710 - INSP
 ISO/IEC 17020
 Origineel verslag

Niet conform

Verslagnummer: 18/10092024/38418/1/1

Liersesteenweg 358, 2590, Lier (België)

Elektrisch bord

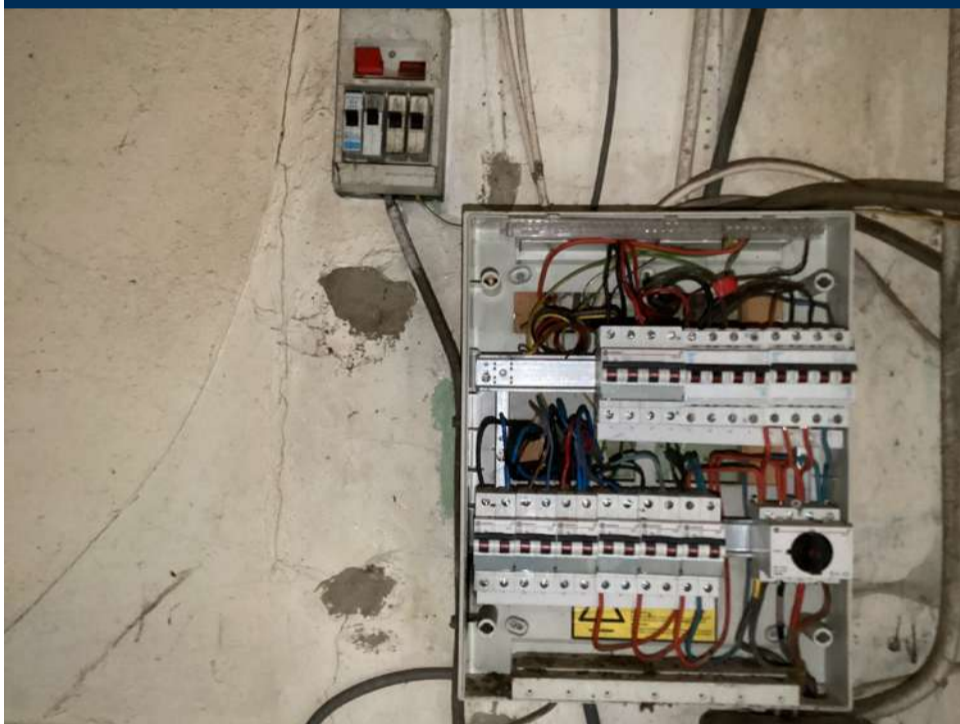
- Het verdeelbord is onvoldoende gemarkeerd. Individuele markering, voedingsspanning en/of gevarendriehoek ontbreken. - oAfd 3.1.3.3; Afd 9.4.1
- Er is geen deur aan het bord. oAfd 4.2.2.3; oAfd 4.2.2.1.b; oAfd 5.3.5.1

- het eendraadsschema en situatieplan zijn niet aanwezig. – oAfd 3.1.2.1
- Het elektrische bord beschikt niet over een afdoende achterwand [oAfd 5.3.5.1]
